リサイクル燃料備蓄センターにおける津波評価方針 の変更のうち，仮想的な大規模津波の策定について

令和2年2月14日
リサイクル燃料貯蔵株式会社

コメントリスト

「H24青森県太平洋側想定地震の津波断層モデル」のすべり量分布
 ※ 青森県海岸津波対策検討会(2012)より抜粋・一部加筆

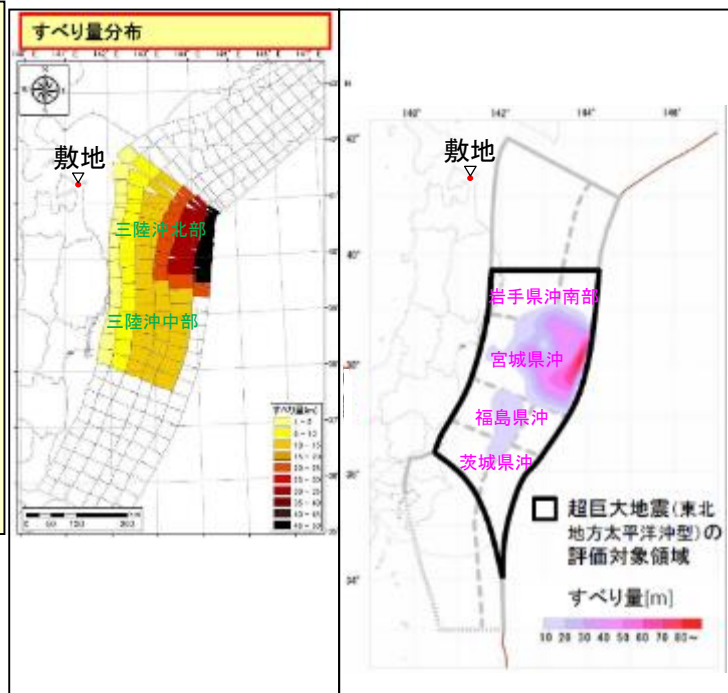
番号	指摘日	コメント内容	ページ番号
1	平成31年4月15日 第173回ヒアリング	地震調査研究推進本部地震調査委員会が、平成31年2月26日に公表した「日本海溝沿いの地震活動の長期評価」について、これまでの評価内容(地震動評価及び津波評価)への影響の有無について説明すること。	P93

- 青森県海岸津波対策検討会(2012)では、地震調査委員会(2019)における超巨大地震に対して、同等のMw9.0の地震を考慮している。また、下北半島前面となる三陸沖北部の領域を震源域に考慮しており、同領域に大すべり域・超大すべり域を設定している。
- 以上を踏まえると、当社敷地に対しては、地震調査委員会(2019)よりも青森県海岸津波検討会(2012)の方が保守的(影響が大きい)と考えられ、当社の津波評価への影響はないと評価した。
